Besvarelse vedrørende forslag til at ændre vejforløb i lokalplan for Tingbjerg

Teknik- og Miljøudvalget har den 30. september 2024 stillet følgende spørgsmål til Teknik- og Miljøforvaltningen i forbindelse med Teknik- og Miljøudvalgets behandling af indstillingen "Endelig vedtagelse af tillæg 1 til lokalplan 609 Tingbjerg og kommuneplantillæg, Brønshøj-Husum".

Sagsnummer i F2
2024 - 19695

Løsning i forslag til tillæg 1 til lokalplan 609

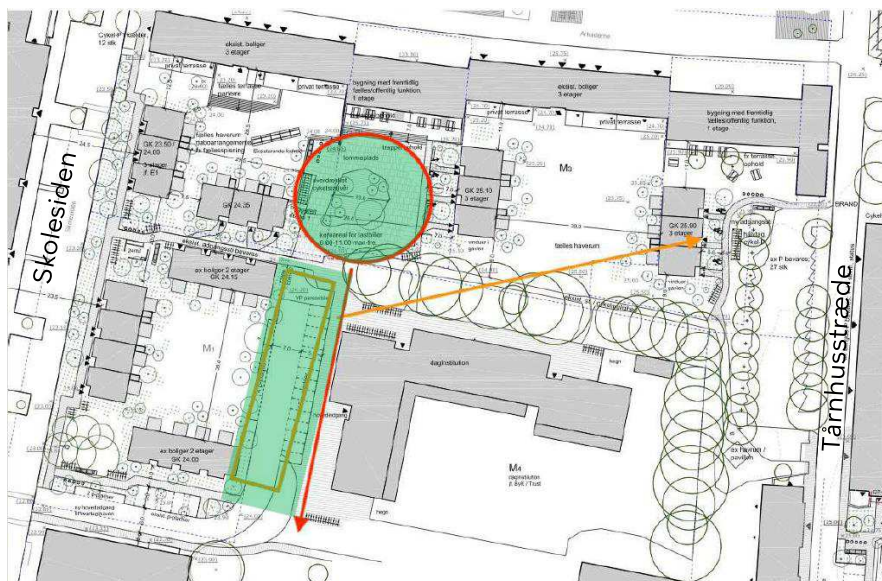
I tillæg 1 fastlægges vejadgang fra gaden Skolesiden. Den nye vej føres mod nord og afsluttes med en vendeplade nord for den kommende daginstitution til renovationsbiler. Vendepladsen indrettes som et byrum med træer og opholdsmuligheder, og det kan blive aktuelt at placere affaldshåndtering her, hvis der etableres letbane på Skolesiden. Der etableres parkering til eksisterende og nye boliger, enkelte pladser til Store Torv og til daginstitutionen langs den nye adgangsvej, i alt 19 pladser. Der etableres holdeplads for varebiler til madskole og daginstitution umiddelbart nord for skolen.

Det bemærkes, at koncentrationen af skolebørn, alt andet lige, vil være højere nær skolen end på den planlagte placering, og krydsning i planforslaget er begrænset til ét sted, hvor stien krydser vejen lige før vendepladsen.

Løsningen i lokalplanforslaget er koordineret på tværs af bolig- og daginstitutioner, og der har været et fælles ønske om at lokalplanlægge for denne løsning på tværs af bygherrer/rådgivere.
